INTERVENTI DI ADEGUAMENTO DEL TRATTO DELLA S.S.4 SALARIA IN LOCALITA' MOZZANO

PROGETTO ESECUTIVO

AN-259

Relazione di Ottemperanza Condizioni Ambientali MiTE

Figura 3-1 – Planimetria con indicazione delle sezioni trasversali utilizzate nella modellazione

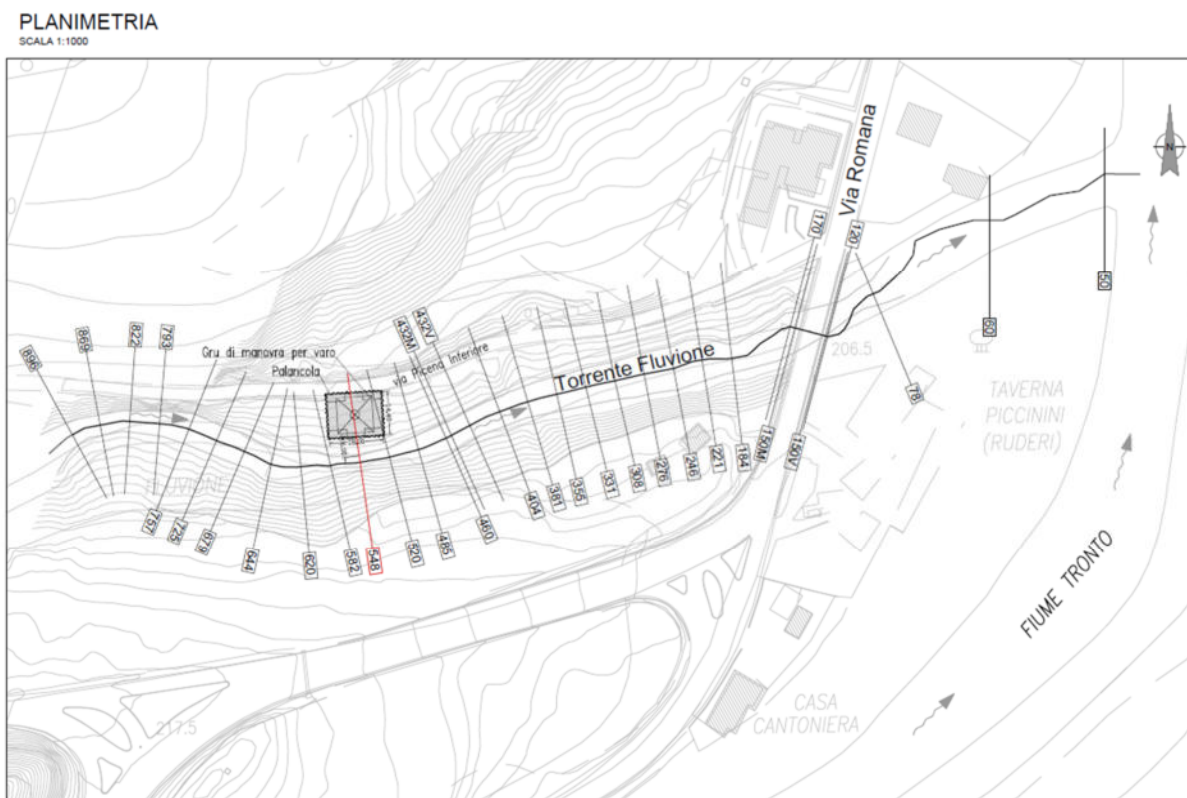
Oggetto della prescrizione: "Il Proponente, in sede di progettazione esecutiva del collocamento della gru all'interno dell'alveo del Torrente Fluvione nell'area denominata CO-3, dovrà preventivamente valutare gli incrementi dei livelli liquidi attesi per il transito di portate aventi TR 50, 100 e 200 anni, secondo quanto previsto dall'ex Autorità di Bacino Interregionale del Fiume Tronto, nella metodologia di classificazione delle aree esondabili"

Considerata la collocazione della Gru, nell'area di cantiere CO_3 è stata aggiornata la relazione Idraulica e di Compatibilità Idraulica con l'introduzione del capitolo 10, in cui sono stati valutati gli incrementi dei livelli liquidi attesi per il transito di portate aventi TR2-TR10-TR50-TR100-Tr200, per lo Stato Attuale, per la Fase di Cantiere e con un TR200 per lo Stato di Progetto.

Confrontando i risultati delle modellazioni dello scenario attuale, dello scenario di cantiere e quello di progetto si è constatato che la variazione del livello idrico nella sezione 548, varia come di seguito:

- fra lo stato di fatto (203,09 ms.m) e la fase di cantierizzazione (203,11 ms.m) è 0,02 m relativo ad un tempo di ritorno $Tr = 2$ anni;
- fra lo stato di fatto (203,80 ms.m) e la fase di cantierizzazione (203,91 ms.m) è di 0,11 m relativo ad un tempo di ritorno $Tr = 10$ anni;
- fra lo stato di fatto (204,37 ms.m) e la fase di cantierizzazione (204,62 ms.m) è di 0,25 m relativo ad un tempo di ritorno $Tr = 50$ anni;
- fra lo stato di fatto (204,59 ms.m) e la fase di cantierizzazione (204,89 ms.m) è di 0,30 m relativo ad un tempo di ritorno $Tr = 100$ anni;
- fra lo stato di fatto (204,76 ms.m) e la fase di cantierizzazione (205,11 ms.m) è di 0,35 m, uguale alla variazione fra lo stato di cantierizzazione e lo stato di progetto (204,76 ms.m) relativo ad un tempo di ritorno $Tr = 200$ anni;

Il risalto idraulico prodotto dal restringimento dell'alveo fra lo stato di fatto e la fase di cantierizzazione varia in funzione del tempo di ritorno come di seguito:

- Tr = 2 anni h = 0.32 m
- Tr = 10 anni h = 0.65 m
- Tr = 10 anni h = 0.65 m
- Tr = 50 anni h = 0.80 m
- Tr = 100 anni h = 0.90 m
- Tr = 200 anni h = 1.00 m

Si ritiene quindi che le condizioni di sicurezza nello scenario di progetto non sono particolarmente diverse da quello della fase di cantierizzazione, considerando che l'area occupata dalla struttura della gru è stata assimilata ad un solido che costituisce un'occlusione da parte della sezione di deflusso. In pratica non si tiene conto che un'aliquota del deflusso possa attraversare la struttura reticolare della gru di manovra. Pertanto il livello idrico calcolato rappresenta una stima cautelativa del pelo d'acqua durante la piena.

Figura 3-5 – Stralcio planimetrico Riposizionamento ASUP.02.03 PD

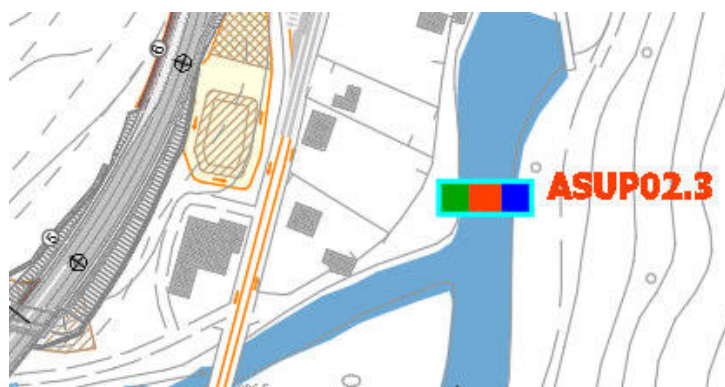
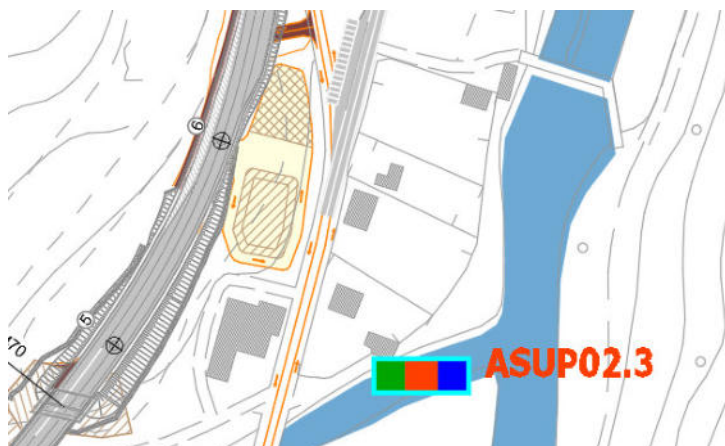
- si deve prevedere che il punto di monitoraggio delle acque superficiali "ASUP.02.03" ubicato nel Fiume Tronto, sia ubicato subito a monte del punto di confluenza del torrente Fluvione con il Fiume Tronto, al fine di poter effettuare un confronto diretto delle acque superficiali del torrente in parola rispetto all'opera;
- si deve prevedere che gli interventi di autocontrollo sulle acque superficiali, con le analisi dei parametri chimico-fisici, abbiano una frequenza trimestrale.
- la durata del monitoraggio post operam delle acque superficiali e delle acque sotterranee dovrà essere calibrata in funzione dell'esito della campagna annuale e dall'assenza di variazioni significative nei parametri monitorati nei punti di monte rispetto ai punti di valle."

In ottemperanza a quanto richiesto, il punto di monitoraggio delle acque superficiali ASUP.02.03 è stato riposizionato nell'alveo del Torrente Fluvione, a valle del ponte in località Mozzano e a monte della confluenza dello stesso torrente con il Fiume Tronto.

Figura 4-6 – Presenza della Gru per il Varo dal basso – Progetto definitivo

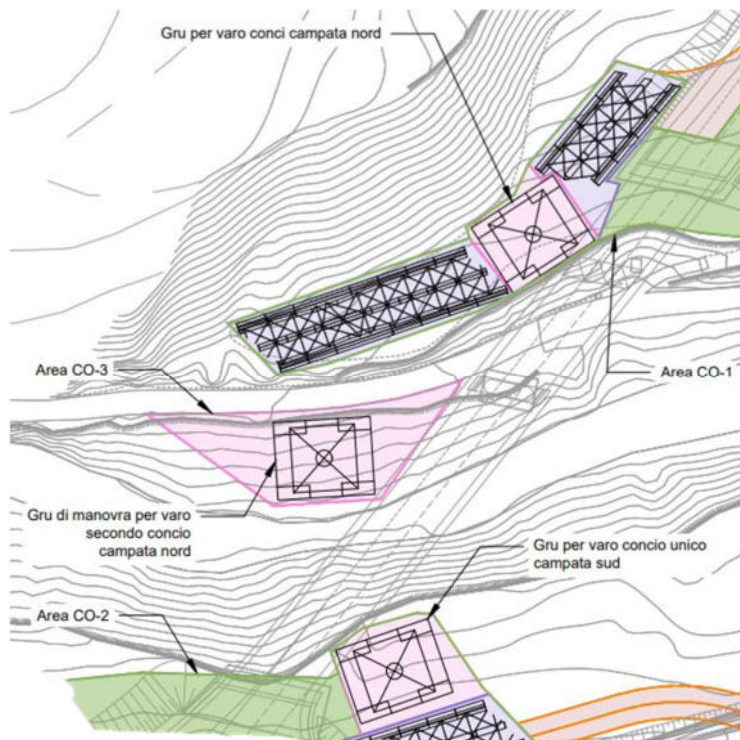
- **Cantierizzazione: Cambia la modalità di varo del viadotto**

Sebbene sia stato dimostrato che il collocamento della Gru in alveo del Torrente Fluvione, nell'area di cantiere CO-3, non comporti variazioni significative determinate a valle della valutazione degli incrementi dei liquidi attesi per il transito delle portate aventi TR50, 100 e 200 anni (rif. All. 1 - Condizione Ambientale 1: Relazione Idraulica e di Compatibilità Idraulica), ma che comunque rappresenta una criticità, l'orientamento progettuale in fase esecutiva persegue l'obiettivo di scongiurare il rischio idraulico attraverso una modalità differente di cantierizzazione, che prevede il Varo a Spinta per il posizionamento dei conci del Viadotto, e non il varo dal basso, come previsto in fase di progettazione definitiva, evidenziando che le aree di cantiere sono le medesime. Non sono pertanto interessate nuove superfici.
